MEMORANDUM N° 243 /2021

REF: A fin de remitir el Dictamen Tecnico N° 17/2021 presentado por el Ing. Benigno Ramírez Fiscal de Obras a fin de elevar a su consideración un plan de **Adenda Modificatoria Compensatoria** del contrato N° 36/2021 adjudicada a la firma C.O.G EMPRENDIMIENTO.

Obra: ***CONSTRUCCION DE EMPEDRADO NUEVO MAS REMOCION Y REPOSICION DE EMPEDRADO PARA LA CALLE COCHABAMBA E/ AUTOPISTA SILVIO PETIROSSI – LOMA MERLO, DE LA CIUDAD DE LUQUE, Con ID N° 389.937.***

DICTAMEN TECNICO N° 17 /2021.

DISEÑO TECNICO MODIFICADO.

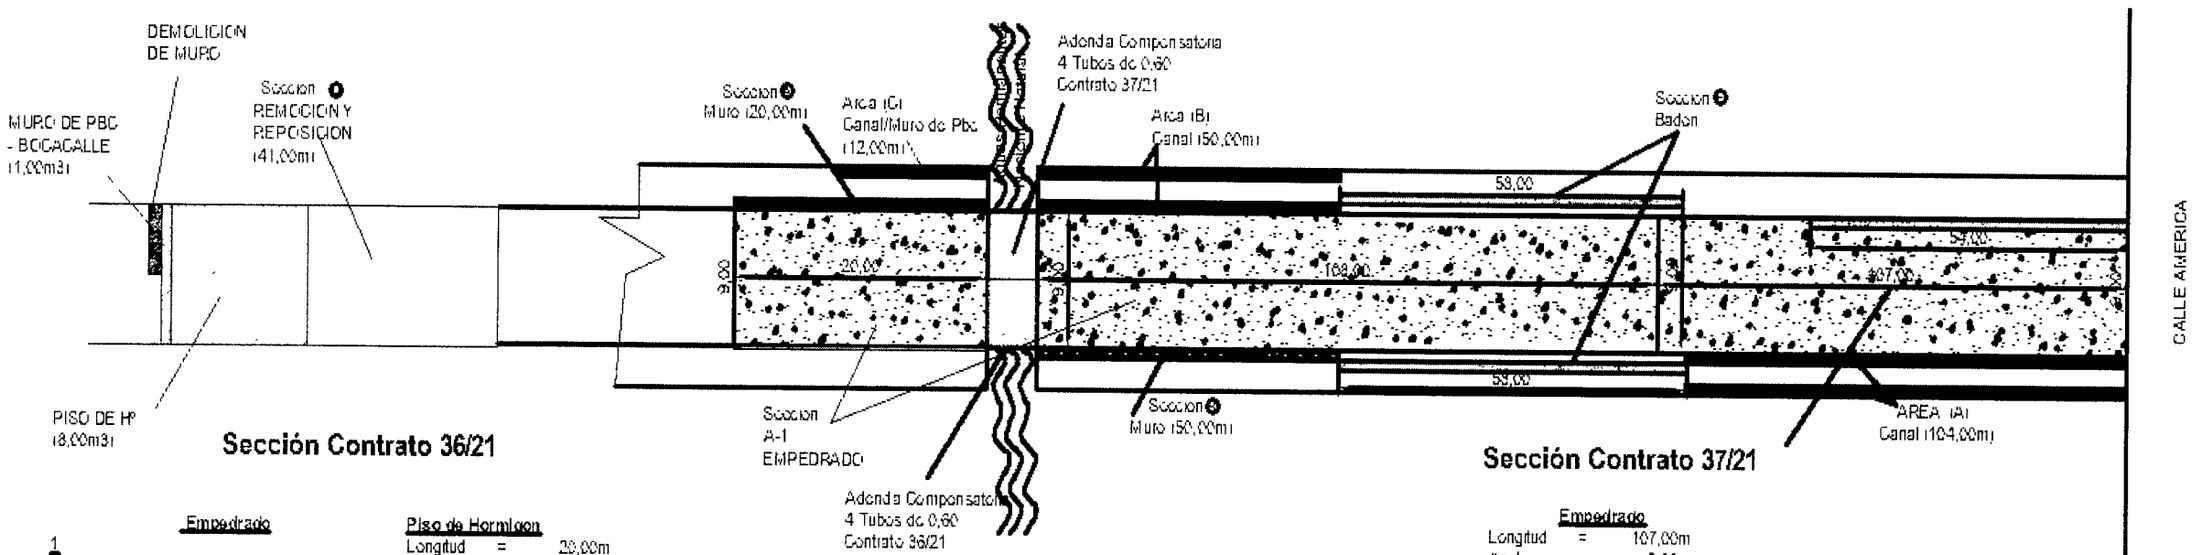
Adenda Compensatoria
4 Tubos de 0,60
Contrato 36/21

Adenda Compensatoria
4 Tubos de 0,60
Contrato 37/21
